保安規定審査基準と保安規定改定案の対比表

試験研究の用に供する原子炉等における保安規定の審査基準 改正：令和2年2月5日原子力規制委員会決定	原子力科学研究所原子炉施設保安規定（令和2年7月31日付け申請）	
	変更の有無	変更内容（下線部、  部：変更箇所）
<p>【関係法令及び保安規定の遵守のための体制】</p> <p>1. 関係法令及び保安規定の遵守のための体制（経営責任者の関与を含む。）に関することについては、保安規定に基づき、要領書、手順書その他保安に関する文書について、重要度等に応じて定めるとともに、これを遵守することが定められていること。また、これらの文書の位置付けが明確にされていること。特に、経営責任者の積極的な関与が明記されていること。</p> <p>2. 保安のための関係法令及び保安規定の遵守を確実にを行うため、コンプライアンスに係る体制が確実に構築されていることが明確となっていること。</p>	無	
<p>【品質マネジメントシステム】</p> <p>1. 品質マネジメントシステム（以下「QMS」という。）については、原子炉等規制法第23条第1項又は第26条第1項の許可（以下単に「許可」という。）を受けたところによるものであり、かつ、原子力施設の保安のための業務に係る品質管理に必要な体制の基準に関する規則（令和2年原子力規制委員会規則第2号。以下「品質管理基準規則」という。）及び原子力施設の保安のための業務に係る品質管理に必要な体制の基準に関する規則の解釈（原規規発第1912257号-2（令和元年12月25日原子力規制委員会決定））を踏まえて定められていること。</p> <p>2. 具体的には、保安活動の計画、実施、評価及び改善に係る組織及び仕組みについて、安全文化の育成・維持の体制や手順書等の位置付けを含めて、試験研究用等原子炉施設の保安活動に関する管理の程度が把握できるように定められていること。また、その内容は、原子力安全に対する重要度に応じて、その適用の程度を合理的かつ組織の規模に応じたものとしているとともに、定められた内容が、合理的に実現可能なものであること。</p> <p>3. その際、要求事項を個別業務に展開する具体的な体制及び方法について明確にされていること。この具体的な方法について保安規定の下位文書も含めた文書体系の中で定める場合には、当該文書体系について明確にされていること。</p> <p>4. 手順書等の保安規定上の位置付けに関することについては、要領書、手順書その他保安に関する文書について、これらを遵守するために、重要度等に応じて、保安規定及びその2次文書、3次文書等といったQMSに係る文書の階層的な体系における位置付けが明確にされていること。</p> <p>5. 内部監査の仕組みについては、品質管理基準規則第46

別図第3 通信連絡設備の配置図（第25条の2関係）

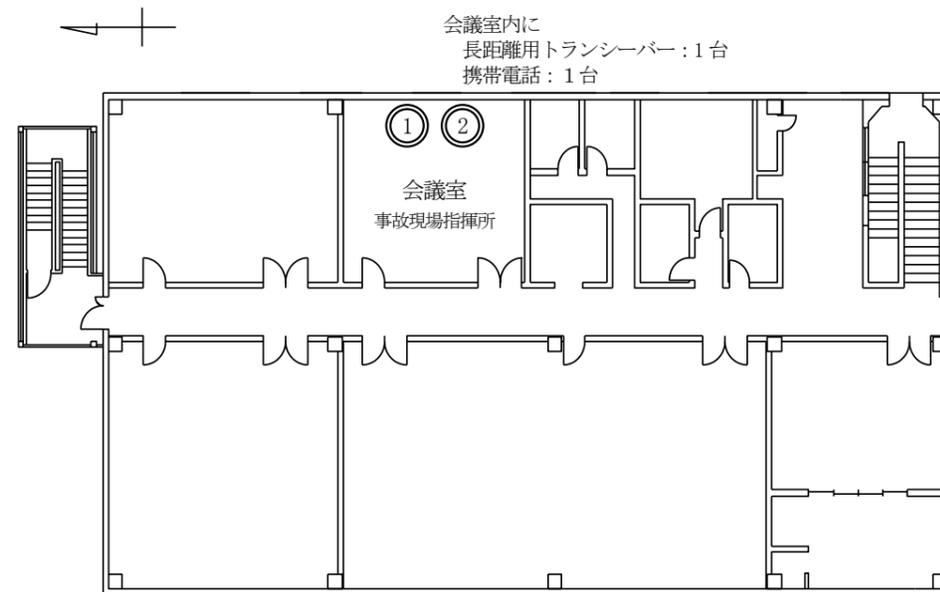
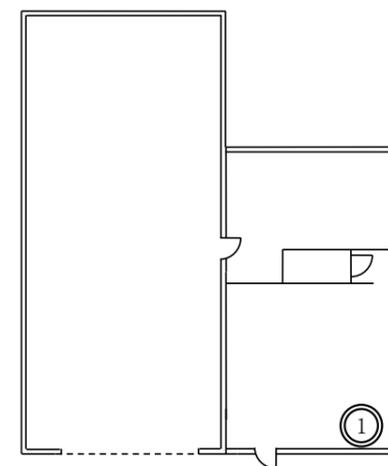
[放射性廃棄物管理第1課長管理施設] (第25条の2関係)

種 類		設 置 場 所	数 量
施設内用トランシーバー		排水管理棟	2台
長距離用トランシーバー		排水管理棟 解体分別保管棟付属建家会議室	1台 1台
固定電話		排水管理棟	1台
施設間通信 連絡設備*	固定電話	解体分別保管棟付属建家会議室	2台
	携帯電話	解体分別保管棟付属建家会議室	1台

別図第4 排水貯留 Pond 及び保管廃棄施設・Lに係る樹木の管理の範囲
(第25条の3関係)

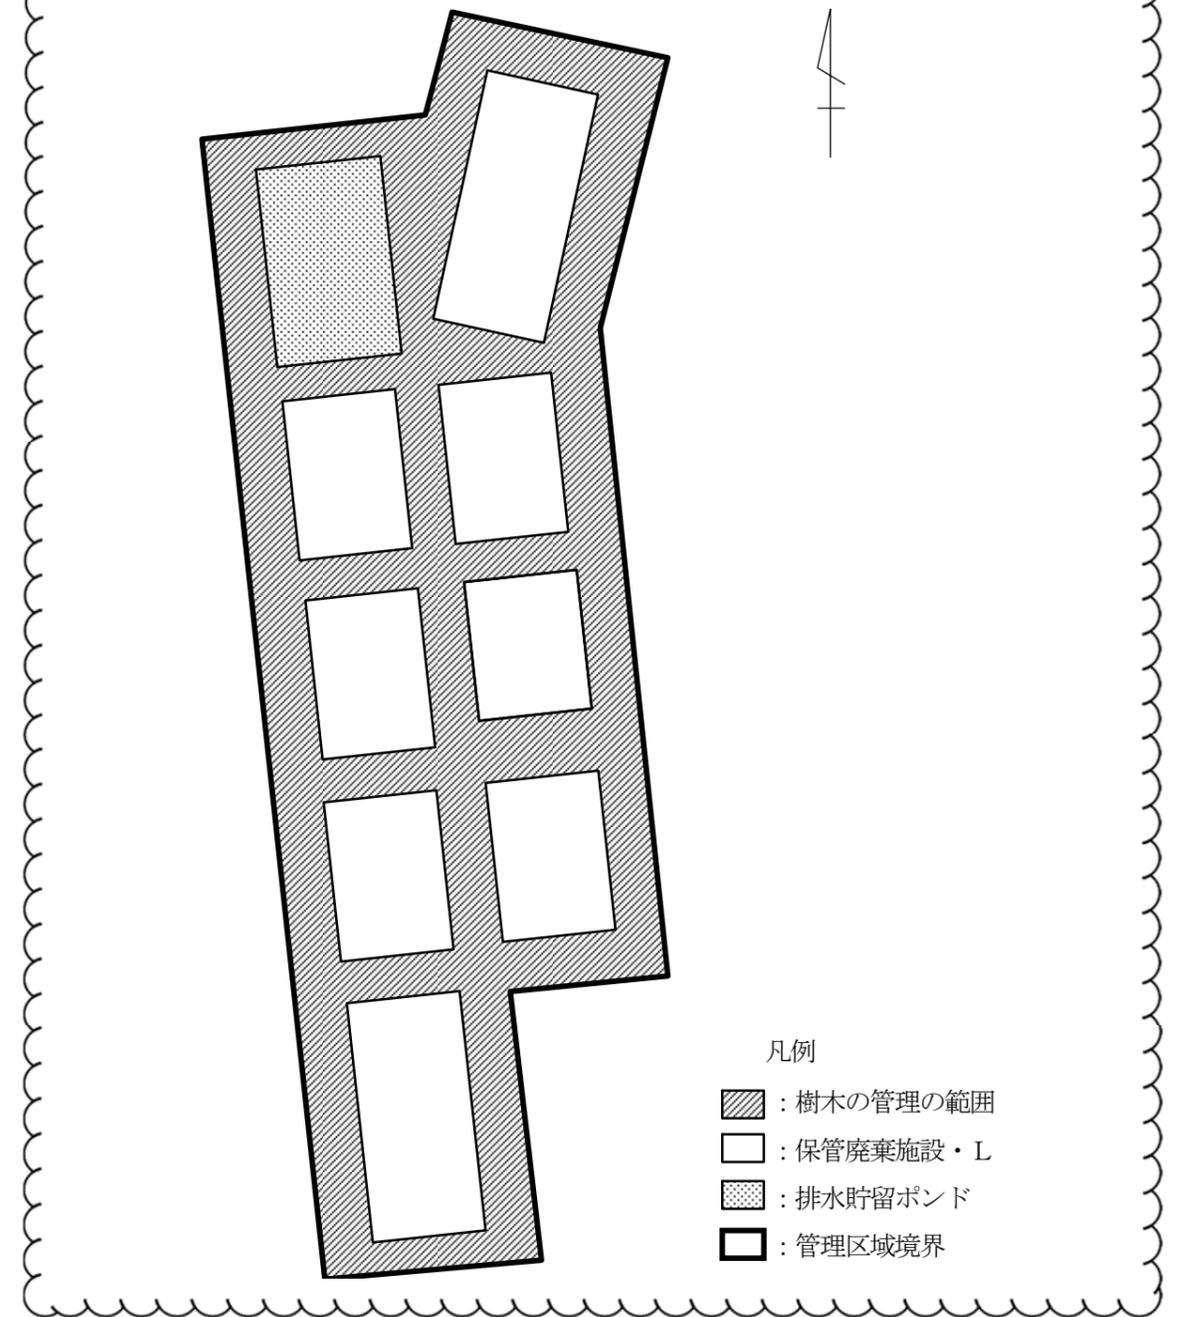
試験研究の用に供する原子炉等における保安規定の審査基準 改正：令和2年2月5日原子力規制委員会決定	原子力科学研究所原子炉施設保安規定（令和2年7月31日付け申請）	
	変更の有無	変更内容（下線部、  部：変更箇所）
		<p>いて「廃棄物パッケージ等」という。)を別表第9に掲げる保管廃棄施設で保管廃棄するときは、廃棄物パッケージ等の表面の線量当量率に応じ、別表第9に掲げる保管廃棄施設に各々保管廃棄しなければならない。</p> <p><u>4 放射性廃棄物管理第1課長は、保管廃棄施設・Lに廃棄物パッケージ等を保管廃棄するときは、遮蔽蓋を設置すること等により、当該施設の表面から上部に1m離れた所における線量当量率が6μSv/h以下となるようにしなければならない。</u></p> <p>(安全装置及び警報装置の作動条件)</p> <p>第23条 <u>放射性廃棄物管理第1課長は、排水貯留ポンドの液位について、液位低下幅が5cmに達したときに警報が発報するようこれを設定しなければならない。ただし、適切に管理した状態で循環又は排水作業により液位の変動が見込まれる場合には、警報を解除することができる。</u></p> <p><u>2 放射性廃棄物管理第2課長は、第2廃棄物処理棟のセル内の線量当量率が200μSv/hに達したときセル扉安全装置が作動するようこれを設定しなければならない。ただし、汚染の除去、機器の修理その他やむを得ない理由によりセル内部に立入る必要がある場合において、バックエンド技術部長の承認を受けたときは、線量当量率が10mSv/hに達するまで、セル扉安全装置が作動しないようこれを変更することができる。</u></p> <p><u>3 バックエンド技術部長は、前項ただし書を承認しようとするときは、原子炉主任技術者の同意を得なければならない。</u></p> <p><u>4 放射性廃棄物管理第2課長及び工務第1課長は、別表第10に掲げるところにより警報装置が作動するよう設定しなければならない。ただし、検査、補修又は改造等を行う場合において、放射性廃棄物管理第2課長はバックエンド技術部長の、工務第1課長は工務技術部長の承認を受けたときは、この限りでない。</u></p> <p><u>5 工務第1課長は、前項ただし書の承認を受けようとするときは、放射性廃棄物管理第2課長の同意を得なければならない。</u></p> <p><u>6 バックエンド技術部長及び工務技術部長は、第4項ただし書を承認しようとするときは、原子炉主任技術者の同意を得なければならない。</u></p> <p>(通信連絡設備に係る機器の維持点検)</p> <p>第25条の2 <u>放射性廃棄物管理第1課長は、別表第13に定める数量の通信連絡設備について、別図第3に示すとおり配置しなければならない。</u></p> <p><u>2 放射性廃棄物管理第1課長は、別表第13に定める数量の通信連絡設備及び携帯電話1台を維持するとともに、点検を行わなければならない。また、故障又は経年劣化による機器の性能低下が生じた場合は、修理又は同等以上の性能を有する代替品と交換しなければならない。</u></p> <p>(自然現象等に備えた管理)</p> <p>第25条の3 <u>放射性廃棄物管理第1課長は、排水貯留ポンド及び保管廃棄施設・Lの周辺に森林火災が発生した場合に備えて、別図第4に示した範囲に森林が拡大しないよう樹木を管理しなければならない。</u></p>
